**Le BHNS du fait de son emprise parfaitement minéralisée ne contribuera pas à la prévention des îlots de chaleur urbain.**

FIGURE 30: EXTRAIT DE L'INSERTION AU DROIT DE L'AVENUE DU XV<sup>ÈME</sup> CORPS

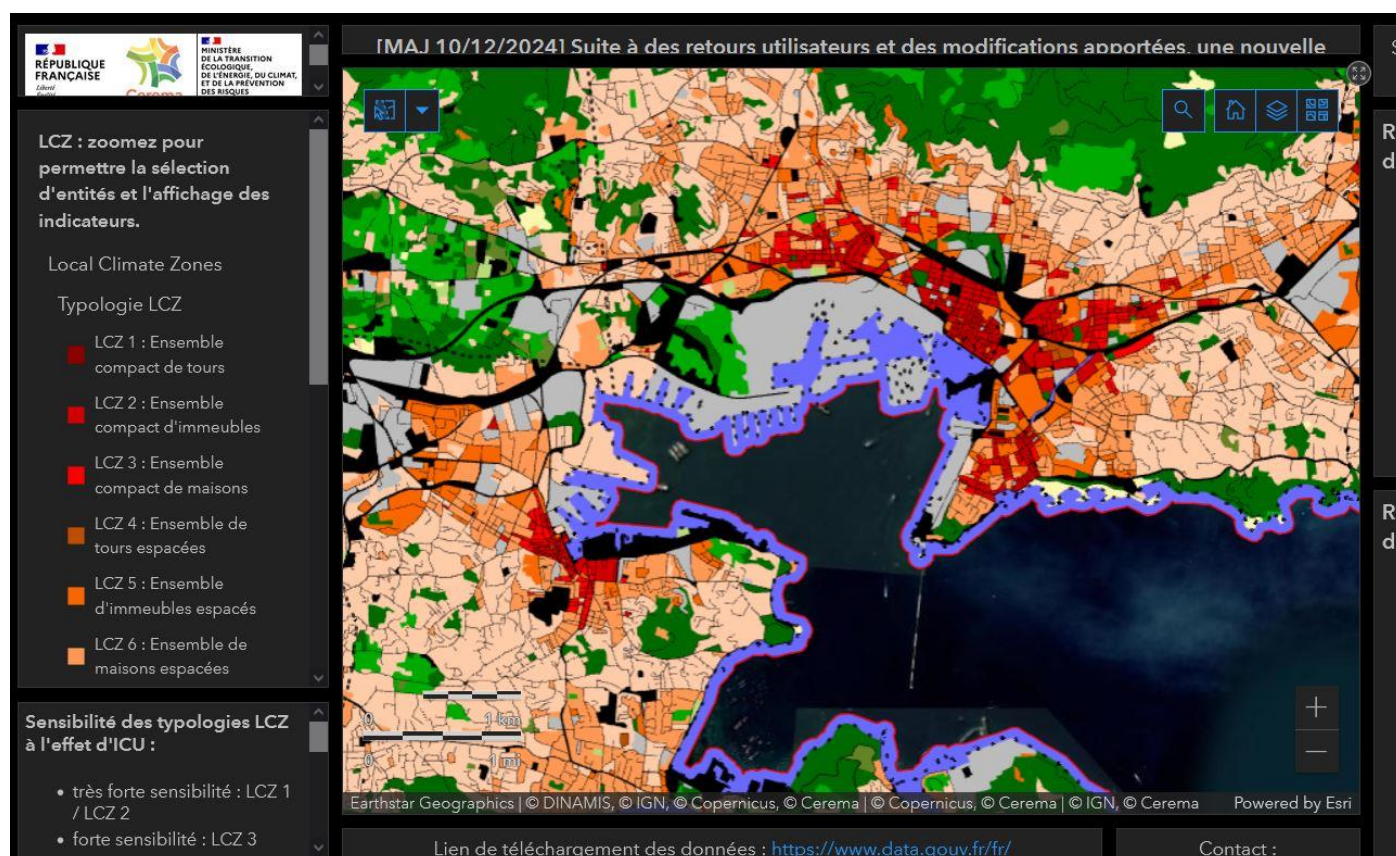
Il convient de ne pas confondre température ambiante et température ponctuelle au sol d'un éventuel terre plein.

Le projet est très brutal pour ce secteur ouest de Toulon pour lequel une requalification des espaces publics exige une prise en compte de la chaleur estivale.

Evidemment un tramway d'emprise moins large et permettant donc des plantations d'alignement et un engazonnement des voies serait une solution plus respectueuse du confort des habitants.
